第2回 中深度処分対象廃棄物の放射能濃度決定方法に係る
日本原子力学会標準の技術評価に関する検討チーム

**中深度処分対象廃棄物の放射能濃度決定方法の基本手順：
2019, AESJ-SC-F015:2019 (L1放射能評価標準)**

**中深度処分対象廃棄物の放射能濃度決定方法
に係る日本原子力学会標準の技術評価に関する
検討チーム会合で提示された質問に対する回答**

2021年9月21日
日本原子力学会 標準委員会

ご質問対応1-1 元素の化学分析における検出下限

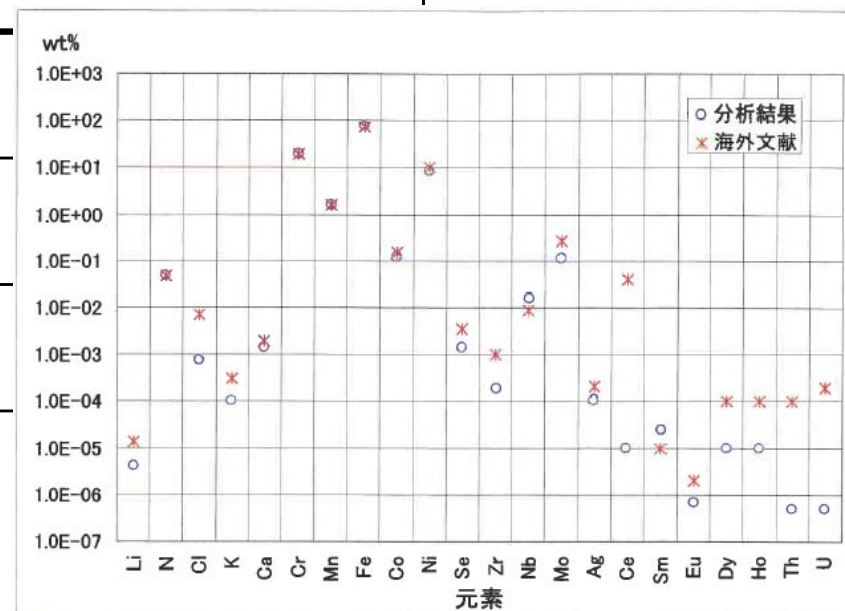
構造材の元素成分の化学分析結果に関しては、附属書Gの「参考文献[2] 放射化金属の放射能濃度評価における照射材料中の微量元素データに関する検討について」で、その分析方法及び検出下限について、把握することが出来ると考える。

この中から、海外の文献との比較が可能なSUS304に関する化学分析において全て検出下限値となっている主な元素の情報に関して、下表に示す。なお、検出下限値は、海外との比較においても同等又はより低い下限値となっている。
